OGGETTO Open Solar 17 Srl - Istanza di verifica della procedura di VIA e contestuale valutazione di incidenza per il progetto di "Impianto Agrivoltaico La Valchiesa di tipo zootecnico da 24,9 Mw e opere di connessione" in comune di Alice Castello, Cavaglià e Santhià. Comunicazione di avvenuta presentazione degli elaborati e avvio del procedimento. Richiesta pareri e osservazioni - Comunicazione

Oggetto: D. Lgs. 152/2006, art. 19, e L.R. 13/2023, art. 2. Istanza di Verifica della procedura di VIA e contestuale Valutazione di Incidenza del progetto di « Impianto agrivoltaico La Valchiesa di tipo zootecnico da 24,9 MW e opere di connessione », da realizzarsi nel territorio dei Comuni di Alice Castello (VC), Cavaglià (BI) e Santhià (VC). Proponente Società Open Solar 17 Srl.
- Parere.

Oggetto: Open Solar 17 srl – istanza di verifica della procedura di VIA e contestuale valutazione di incidenza per il progetto di "Impianto Agrivoltaico La Valchiesa di tipo Zootecnico da 24,9 mw e opere di connessione – Comune di Alice Castello, Santhià Cavaglià – Parere di competenza

Figura 3: estratto della rete ecologica provinciale in riferimento alle aree di progetto

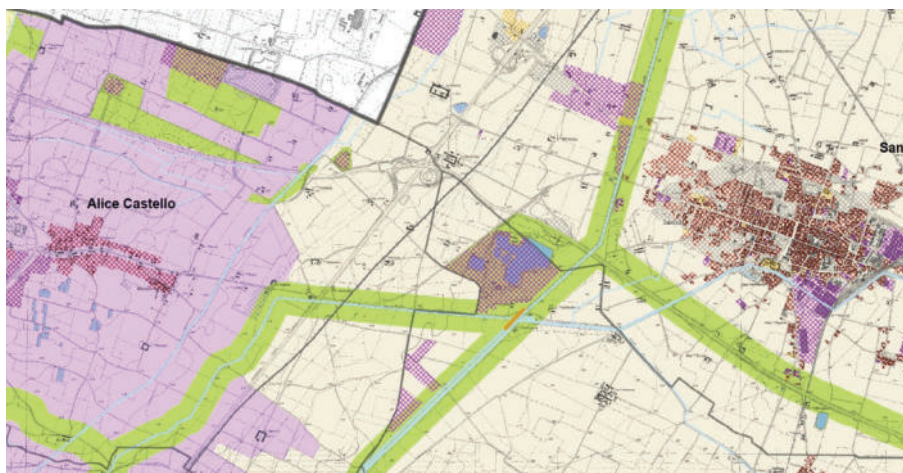
In relazione alla matrice in esame, si evidenzia l'esistenza di una rete ecologica provinciale di secondo livello nell'intorno del sito di realizzazione dell'impianto agrivoltaico e della SE (figura 3); in merito si rileva che nella documentazione di progetto non è stato fatto un esame specifico circa gli impatti delle opere sulle componenti della rete ecologica potenzialmente interferita.

Circa le misure di mitigazione delle opere in progetto, a pagg. 75 e 76 dell'elaborato "Studio Preliminare Ambientale" viene prevista la realizzazione *"di una barriera vegetale costituita da specie autoctone a struttura lineare su due file alternate, con tre specie vegetali (Carpino betuls, Ligustrum vulgare e Cornus mas)"*. Si osserva che la siepe sarà realizzata solo nella zona est e ovest, mentre non è prevista nelle porzioni nord, sud del campo fotovoltaico e nell'intorno della cascina *La Valchiesa*. Richiamando la valenza ecologica e di ecotono delle opere lineari a verde si richiede di integrare il progetto delle opere di mitigazione prevedendo la siepe per l'intero perimetro del sito o di valutare, per le aree a nord e sud, un intervento di miglioramento boschivo delle aree a bosco già presenti.

2) Tipologia Impianto e linee guida Mite

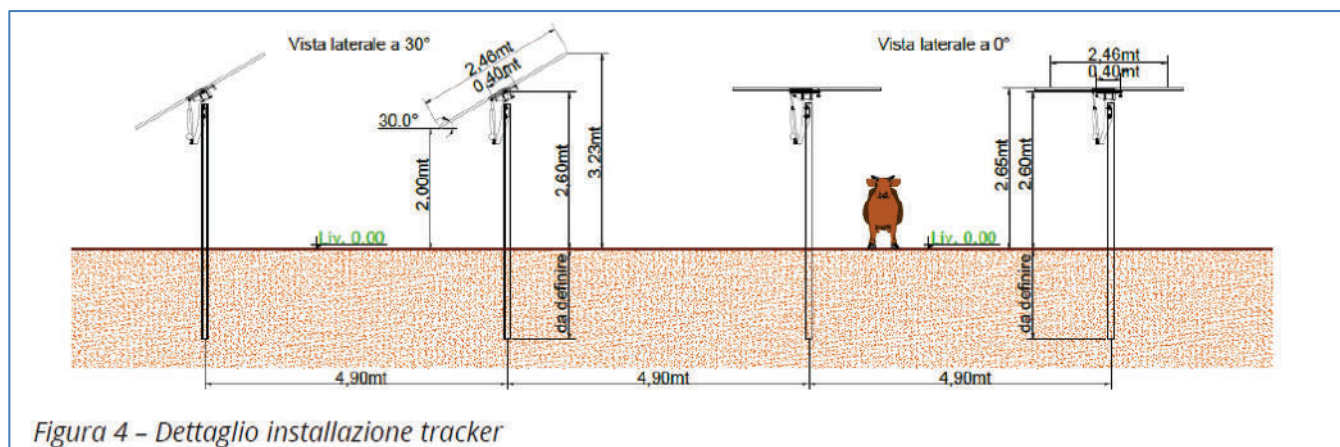
Il Proponente sostiene che l'impianto proposto soddisfi tutti i requisiti fissati nelle linee guida del Mite per un "impianto agrovoltai avanzato" ad indirizzo zootecnico.

Per gli impianti ad indirizzo zootecnico l'altezza minima dei pannelli non può essere inferiore a 1,30 m. Nel caso *de quo*, essendo previsto il pascolo di mucche e bovini, l'altezza minima prevista è di 2 m., inferiore di soli 10 cm al requisito minimo per le attività colturali (si osserva che il Proponente non ha però illustrato se i pali a sostegno delle file dei tracker hanno una resistenza meccanica idonea alla eventuale "spinta" che tali animali possono esercitare in determinate situazioni).

2) Tipologia Impianto e linee guida Mite

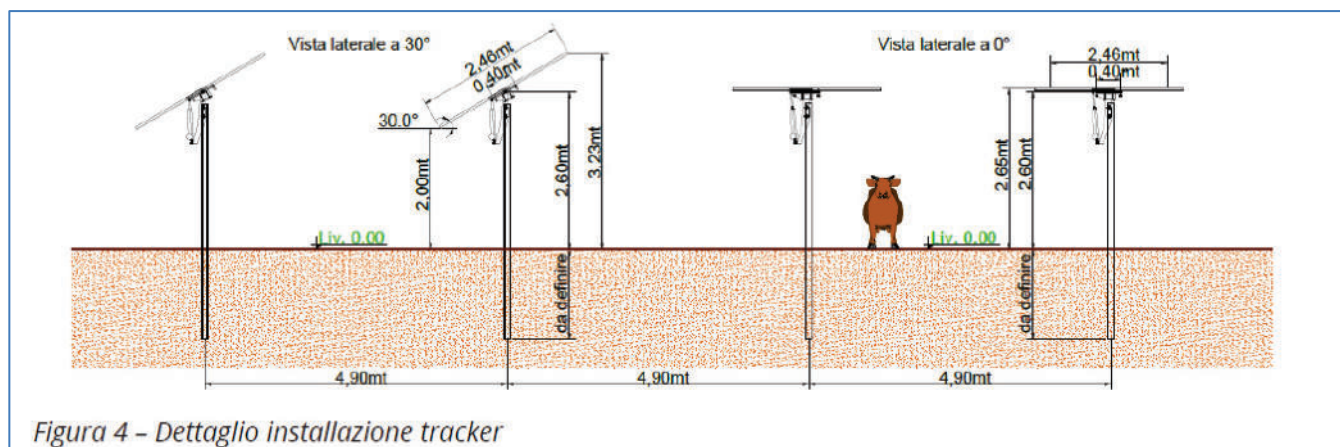
Il Proponente sostiene che l'impianto proposto soddisfi tutti i requisiti fissati nelle linee guida del Mite per un "impianto agrovoltaico avanzato" ad indirizzo zootecnico.

Per gli impianti ad indirizzo zootecnico l'altezza minima dei pannelli non può essere inferiore a 1,30 m. Nel caso *de quo*, essendo previsto il pascolo di mucche e bovini, l'altezza minima prevista è di 2 m., inferiore di soli 10 cm al requisito minimo per le attività colturali (si osserva che il Proponente non ha però illustrato se i pali a sostegno delle file dei tracker hanno una resistenza meccanica idonea alla eventuale "spinta" che tali animali possono esercitare in determinate situazioni).
